Keuringsverslag van een elektrische laagspanning- en zeer lage spanningsinstallatie

NIET CONFORM

Straatnaam Hollestraat
Huisnummer 40
Busnummer
Postcode 9340
Gemeente Lede
Land België

Controlebezoek van een huishoudelijke installatie volgens (KB 08/09/2019) - AREI Boek 1- 6.5. en 4.2.4.3.

Afbeelding schakel- en verdeelbord:

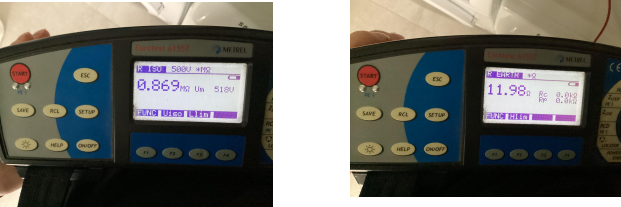
- I1.01 Eéndraadschema van de installatie is te voorzien en/of te vervolledigen. (Boek 1 Afdeling 2.12 - 2.13 en 3.1.2 en 9.1.2)
- I1.02 Situatieschema van de installatie is te voorzien en/of te vervolledigen. (Boek 1 Afdeling 2.12 - 2.13 en 3.1.2 en 9.1.2)

- I4.01 Hoofdequipotentiaal verbindingen dienen verwezenlijkt worden, ontbreken, zijn niet geel-groen, onvolledig, <6mm². (Boek 1 Onderafdeling 5.4.4.1. en 5.1.6.2)

- I5.02 De aanduiding van de stroomkringen en/of apparatuur, aansluitklemmen, enz dient aangebracht of vervolledigd te worden. (Boek 1 Onderafdeling 3.1.3.1. en 3.1.3.3.A. en 5.1.6.1)

- I5.02.01 Elke elementaire stroombaan moet met een hoofdletter aangeduid worden. Elk lichtpunt, contactdoos, moeten genummerd worden in volgorde gezien vanaf de beschermingsinrichting tegen overstroom. (Boek 1 onderafdeling 3.1.2.1.)

- I5.13 De nominale spanning dient duidelijk vermeld te worden op een oordeelkundig gekozen plaats. (Boek 1 Onderafdeling 3.1.3.3.)
- I6.01 Een verzegelbare differentieelstroombeschermingsinrichting dient geplaatst te worden aan het begin van de installatie. (Boek 1 Onderafdeling 4.2.4.3.)

- I8.07 Leidingen zijn te bevestigen met aangepaste bevestigingsmiddelen. (Boek 1 Onderafdeling 5.2.2. en 5.2.9.)
- I8.08 De geleiders van het type VOB moeten in daarvoor bestemde buizen, kabelgoten geïnstalleerd worden. (Boek 1 Onderafdeling 5.2.9.3. en 5.2.9.6.)

- I9.10 Het materiaal moet gekozen en geplaatst worden overeenkomstig de uitwendige invloeden. (Boek 1 Afdeling 5.1.4.)
- Solarkabel. - Voedingskabel van omvormer naar verdeelbord.

- Luster in gang.
- TL verlichting garage.
- nota/note 27 Het EAN-nummer kon ons niet meegedeeld worden tijdens onze rondgang.
